广州博厦建筑设计研究院有限公司  
GUANGZHOU BOSHA INSTITUTE OF ARCHITECTURAL DESIGN CO., LTD  
施工图变更（修改）通知单  
NOTIFICATION OF DRAWINGS REVISIONS

建设单位 CLIENT	沙县庙门置业有限公司	抄 送 COPY TO	施工单位、监理单位				
项目名称 PROJECT NAME	沙县庙门村文昌大厦	业务号 PROJECT NO	YA2021SQ(建)011	专 业 DISCIPLINE	建 筑	有关图纸编号 DRAWINGS NO	08
主 送 SEND TO	建设单位	修 改 依 据 DESCRIPTION BASIS

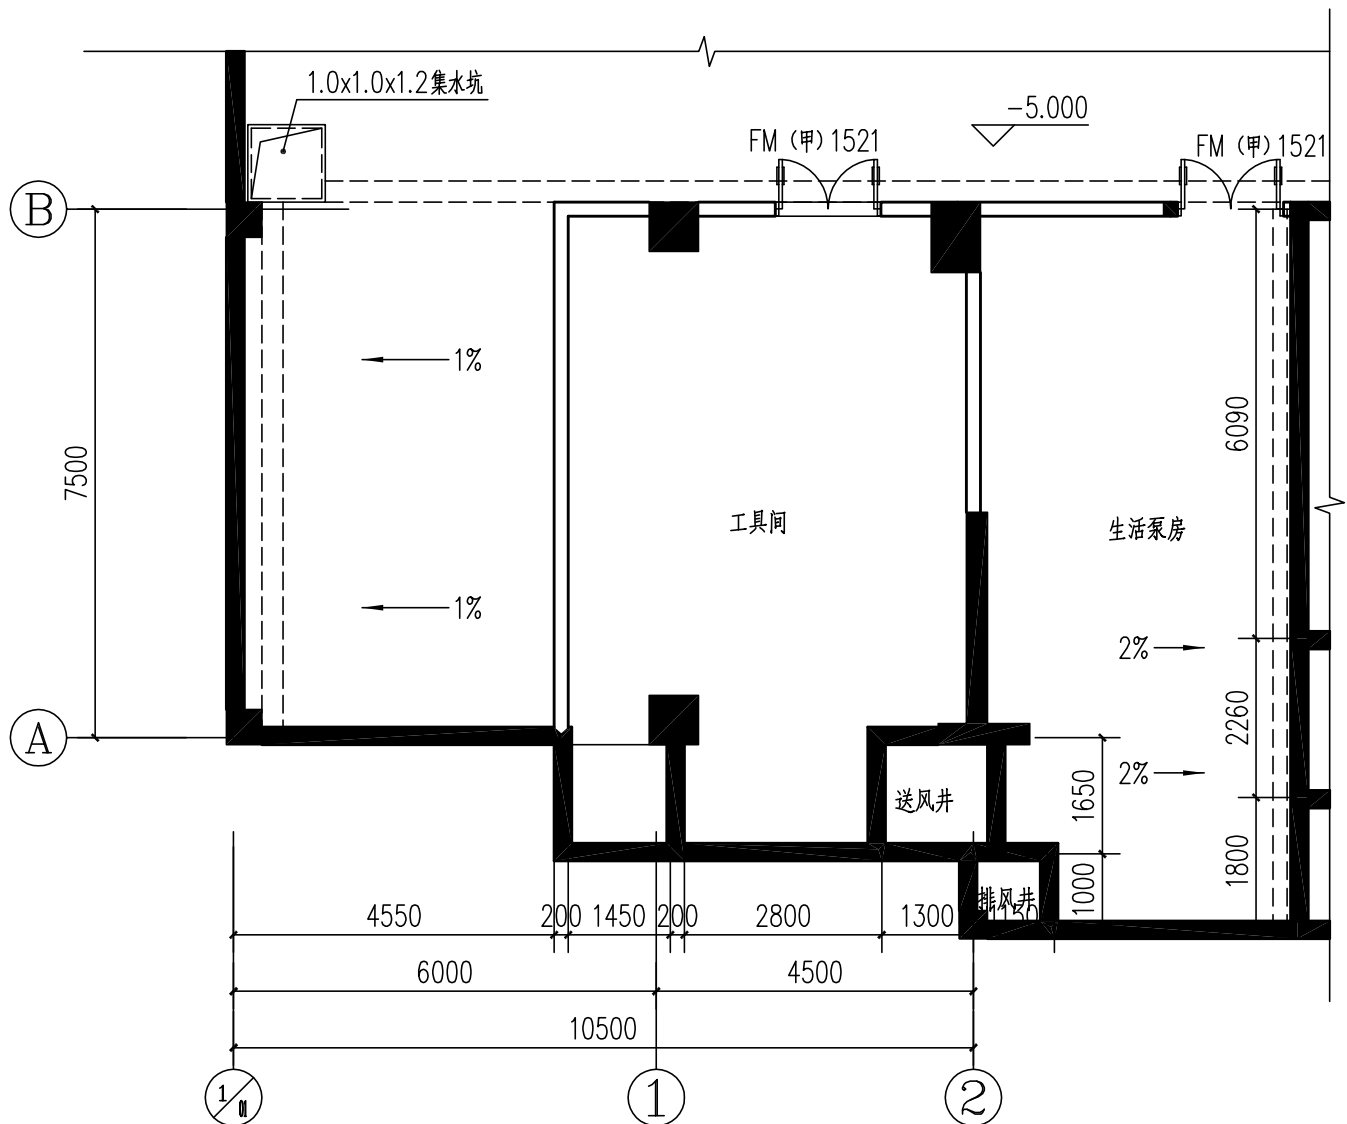
1 原来的地下室柴油发电机房改为工具间,取消排风散热井及排烟井及一~三层井道,如下图
